Informations générales

Date du contrôle	22/01/2020	Origine du contrôle	Contrôle périodique	
Habitation	Adresse	LA GRANDE BECHADE		
	CP	24290	Commune	MONTIGNAC
	Référence cadastrale	AV 0443		
Propriétaire	Civilité, Nom, prénom	Madame VIALARD JACQUELINE		
	Adresse	LA GRANDE BECHADE		
	Code postal	24290	Commune	MONTIGNAC
	Téléphone(s)			
Occupant de l'immeuble <i>(si différent du propriétaire)</i>	Civilité, Nom, prénom			
	Téléphone(s)			
Service de contrôle	SERVICE PUBLIC DE L'ASSAINISSEMENT NON COLLECTIF Communauté de communes Vallée de l'Homme – Antenne de Montignac 3 avenue de Lascaux – 24290 MONTIGNAC ☎ 05.53.51.70.72

Données générales du contrôle de bon fonctionnement

Filière de traitement

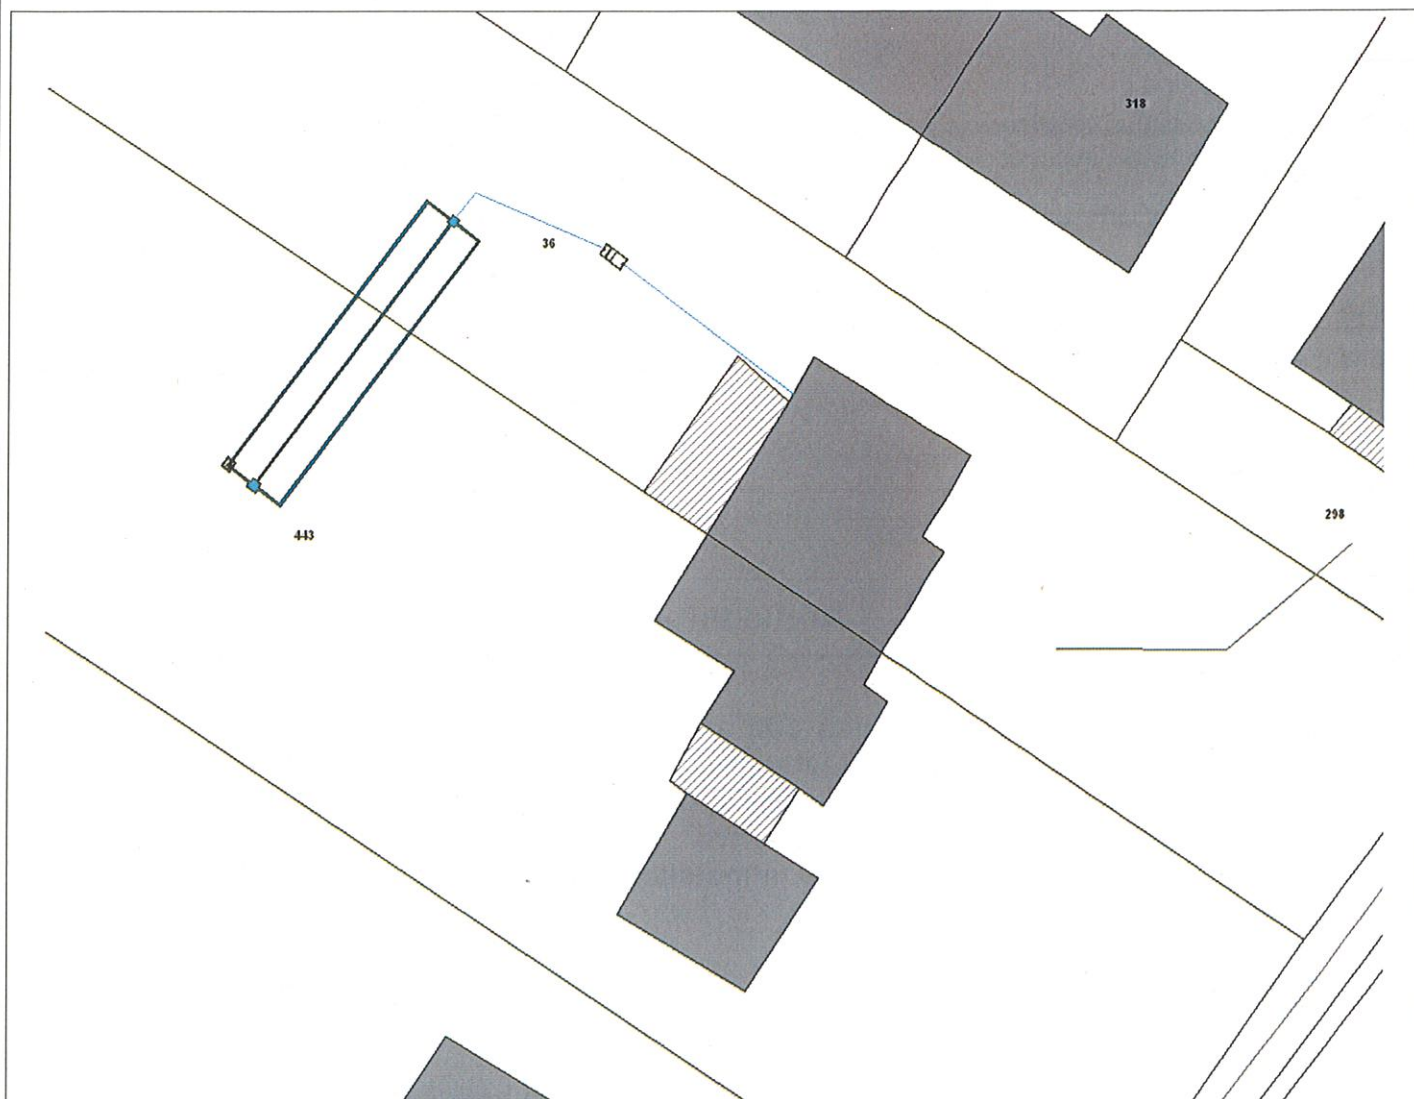
<ul style="list-style-type: none"> • Type de traitement : Tranchées d'épandage • surface : m² Longueur : 36 m (ml) Largeur : m • Présence de : <ul style="list-style-type: none"> ○ Regard de répartition : <input checked="" type="checkbox"/> ○ Regard de bouclage : <input checked="" type="checkbox"/> ○ Regard de contrôle : <input type="checkbox"/> 	
• Présence d'eau stagnante sur le traitement ?	<input type="checkbox"/> OUI <input checked="" type="checkbox"/> NON
• Dysfonctionnements observés au niveau du traitement ? <ul style="list-style-type: none"> ○ Si oui, préciser (colmatage, stagnation d'eau en surface, ...) : 	<input type="checkbox"/> OUI <input checked="" type="checkbox"/> NON
Commentaires sur le traitement : 3 tranchées d'environ 12 mètres de long chacune. Le système de traitement est un peu sous-dimensionné. Absence de dysfonctionnement constaté sur la parcelle.
